## Kinderopvang, bedgebied en bewakingsomvang BMI

Advies 2311

**Trefwoorden:** Bouwbesluit 2012, kinderopvang, nieuwbouw, compartimentering, rookmelders, brandmeldinstallatie (BMI)  
**Datum:** 26 oktober 2023  
**Status:** Definitief

Figuur 1 Begane grond van het brandcompartiment waarin zich de kinderopvang bevindt (paarse vlak). De begrenzing van het betreffende brandcompartiment is met een rode lijn aangegeven.

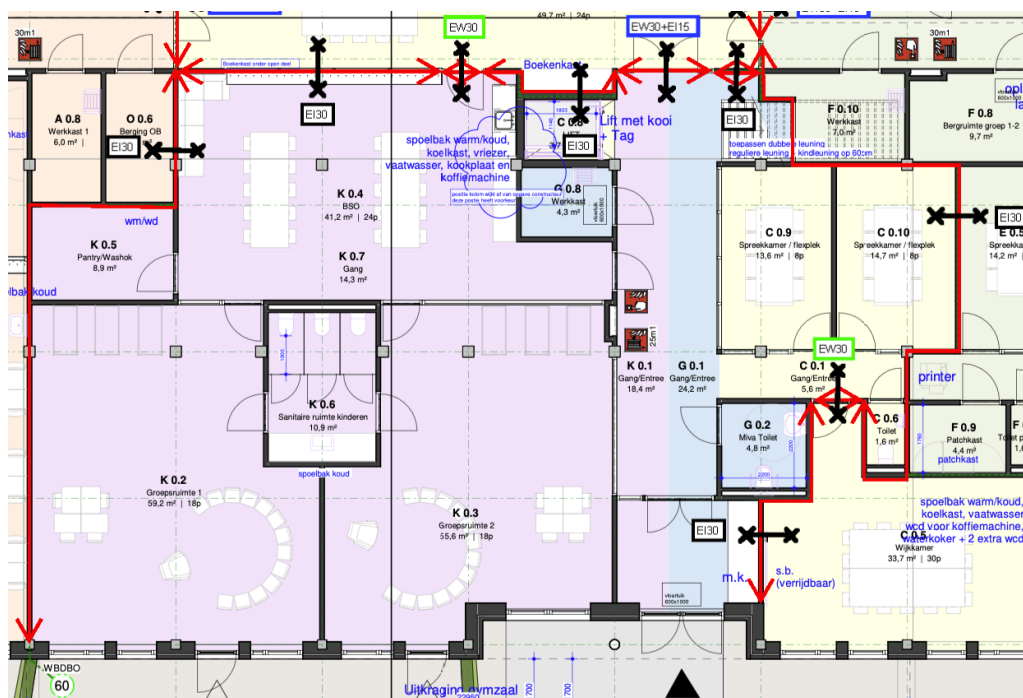
Van de begane grond van het betreffende brandcompartiment, zijn de spreekkamers en de wijkkamer niet toebebeeld aan het gedeelte voor kinderopvang (gele vlak in figuur 1). De helft van de gemeenschappelijke ontsluitingsgang is toebedeeld aan de gymzaal (blauwe vlak in figuur 1) en de andere helft is toebedeeld aan de kinderopvang (paarse vlak in figuur 1). Het paarse vlak in figuur 1 is het totale gedeelte dat als kinderopvang is bedoeld. Volgens de aanvullend aan de ATGB aangeleverde tekening van gebruiksoppervlaktes, heeft dit een gebruiksoppervlakte van 224 m<sup>2</sup> en is daar aangeduid met de naam van de kinderopvangorganisatie. Er is geen gebruiksfunctie bij vermeld. Volgens het bevoegd gezag is de gebruiksoppervlakte voor de kinderopvang circa 195 m<sup>2</sup>.

De totale gebruiksoppervlakte van het brandcompartiment bedraagt 871 m<sup>2</sup>. Hiervan is, volgens de aanvrager van het advies, minder dan 200 m<sup>2</sup> toebedeeld voor gebruik als bijeenkomstfunctie voor de opvang van kinderen jonger dan 4 jaar. Dit komt niet overeen met de suggestie van de gebruiksoppervlakte die aanvullend aan de ATGB is verstrekt waarin in de plattegronden 224 m<sup>2</sup> is vermeld voor de kinderopvangorganisatie.

Uit de aan de ATGB aangeleverde indieningstekeningen, waarvan niet duidelijk is of deze behoren bij de aanvraag voor de omgevingsvergunning voor brandveilig gebruik, blijkt dat 224 m<sup>2</sup> van de gebruiksoppervlakte is bestemd voor de kinderopvangorganisatie. Dit is aangegeven met een paars vlak in figuur 1. Hierbij is geen gebruiksfunctie vermeld. In de tekst van de adviesaanvraag zelf is aangegeven dat de kinderopvang voor kinderen jonger dan 4 jaar kleiner is dan 200 m<sup>2</sup>. Dit is echter niet naar de tekeningen te herleiden. Voor de bepaling of een brandmeldinstallatie met volledige bewaking verplicht is, moet duidelijk zijn welke gebruiksoppervlakte van het bouwwerk is aangemerkt als bijeenkomstfunctie voor kinderopvang voor kinderen jonger dan 4 jaar.
